Pratica n. C10143

OGGETTO: **Comune di Rivoli**
Città Metropolitana di Torino
Progetto di ampliamento spazi aziendali in Area Normativa s 6
presentata da Torinoleggi srl, Via B.L. Burocchi 22/A
ai sensi del DPR 160/2010 e dell'art. 17bis c. 4 LR 56/77
Conferenza dei Servizi ai sensi art. 14 ter L. 241/1990
Parere di Competenza

Contenuti della variante

Fig. 1 Planimetria del progetto

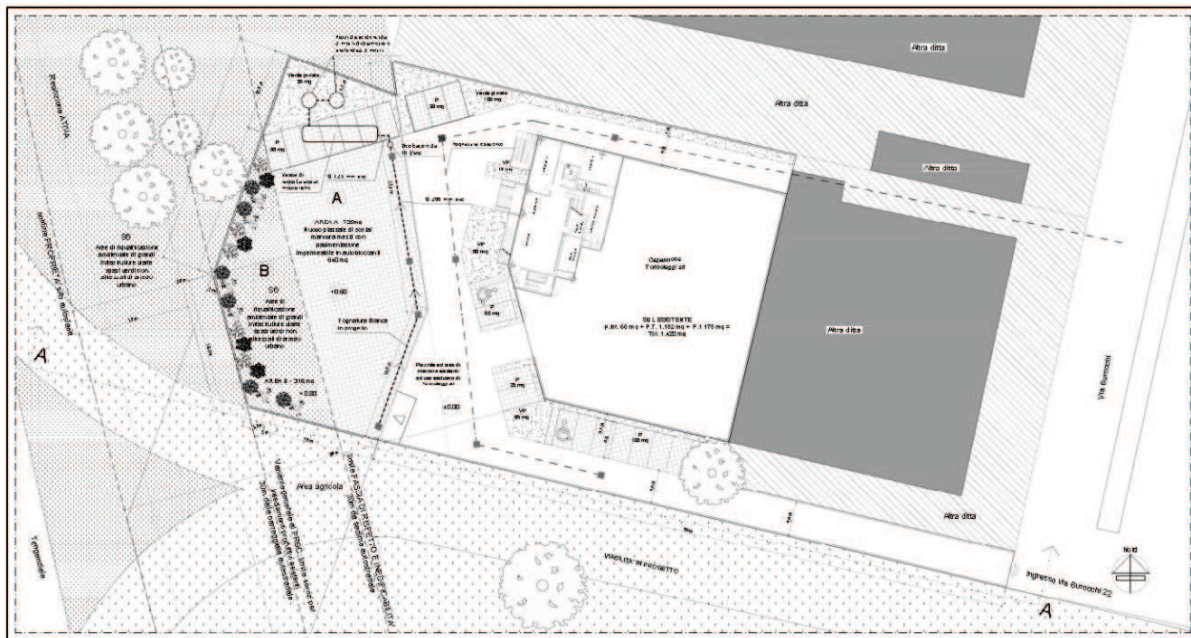
Il progetto prevede la sistemazione del nuovo piazzale di parcheggio e manovra con due tecnologie differenti: con tipologia carrabile drenante impermeabile per quanto riguarda l'area antistante il piazzale esistente sino ad arrivare alla fascia di rispetto stradale (settore A nella fig.1) ed a prato arborato con siepi e specie arbustive per quanto riguarda l'area ricadente nella fascia di rispetto della tangenziale (settore B nella fig.1), pari a 376 mq, nonché la sua perimetrazione parziale verso il lato della tangenziale con una recinzione in orsogrill con cordolo di fondazione in cemento armato per un'altezza totale di circa 2 mt. Sono inoltre previsti parcheggi pertinenziali nella parte nord dell'area in oggetto, al di fuori della fascia di rispetto, e perimetrali al fabbricato esistente. Sono infine previste piccole aree a verde privato nelle aree residuali del lotto.
